# 改善箇所説明図

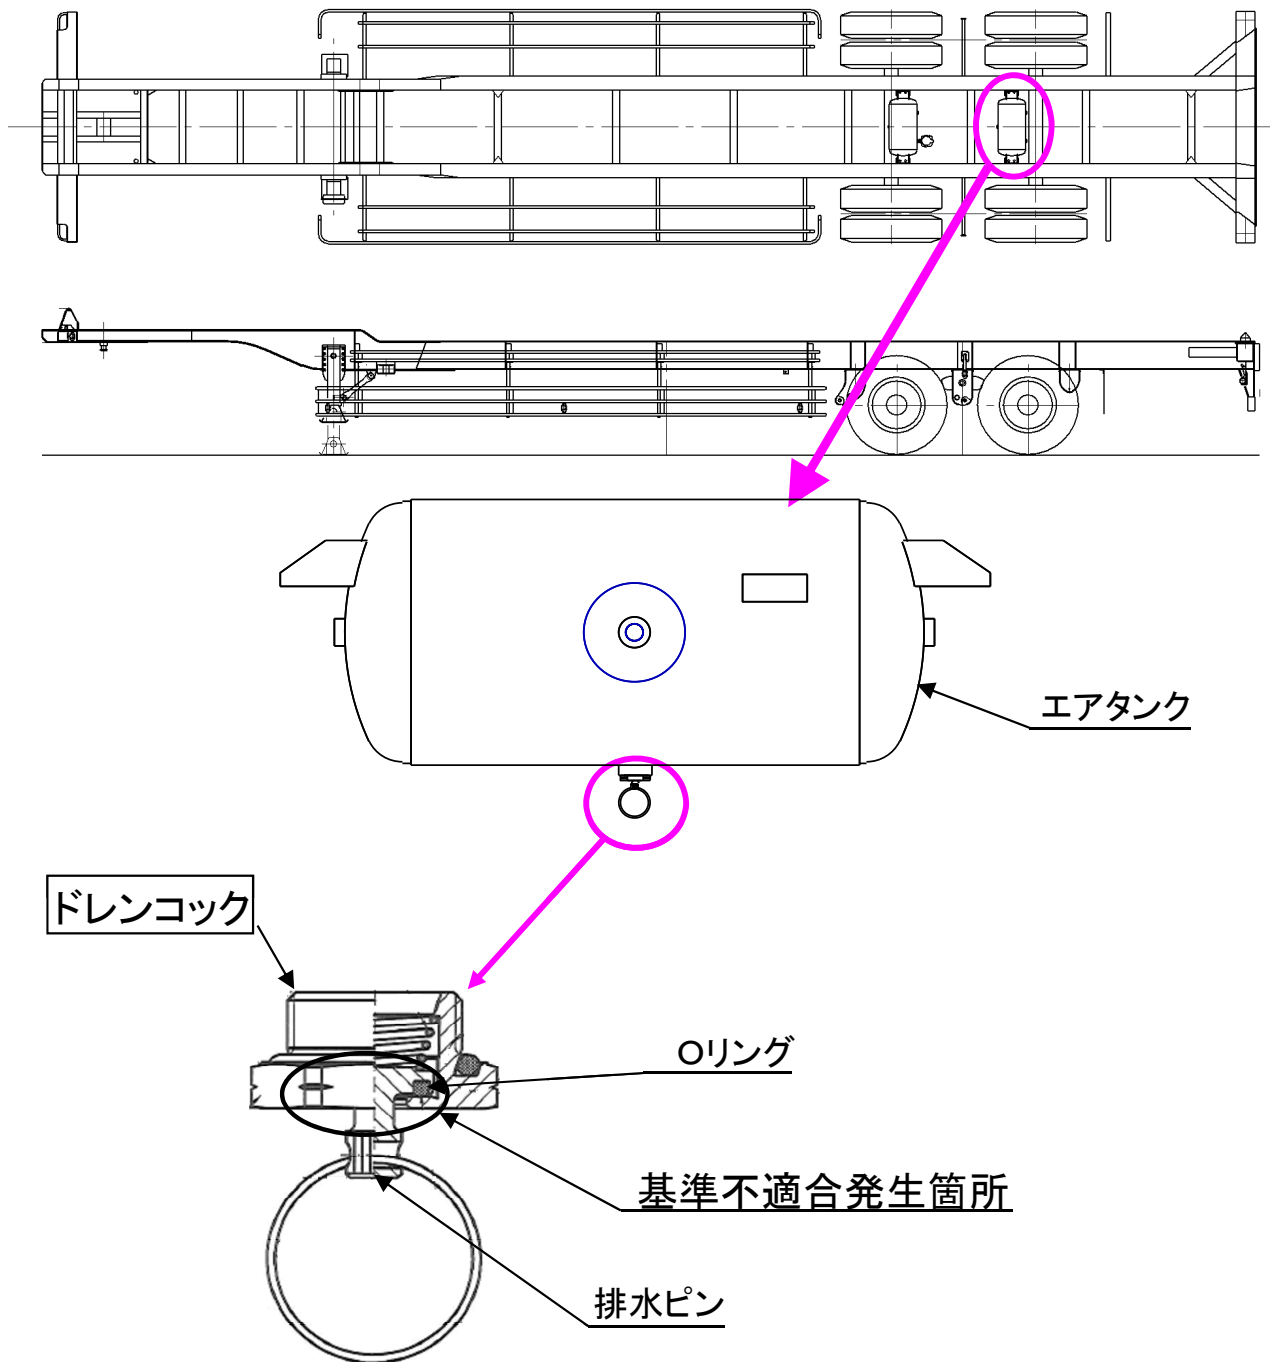
制動装置用エアタンクの排水用ドレンコックにおいて、排水ピンの加工工具の管理が不適切なため排水ピンのOリングのかしめ固定が不十分のものがあり、排水操作を行うとOリングが外れエアが漏れるとともに駐車ブレーキが利いたままの状態となる。そのため、そのままの状態で使用を続けると、ブレーキ周りが過熱し、最悪の場合、火災に至るおそれがある。

全車両、ドレンコックを良品に交換する。

は交換部品を示す。
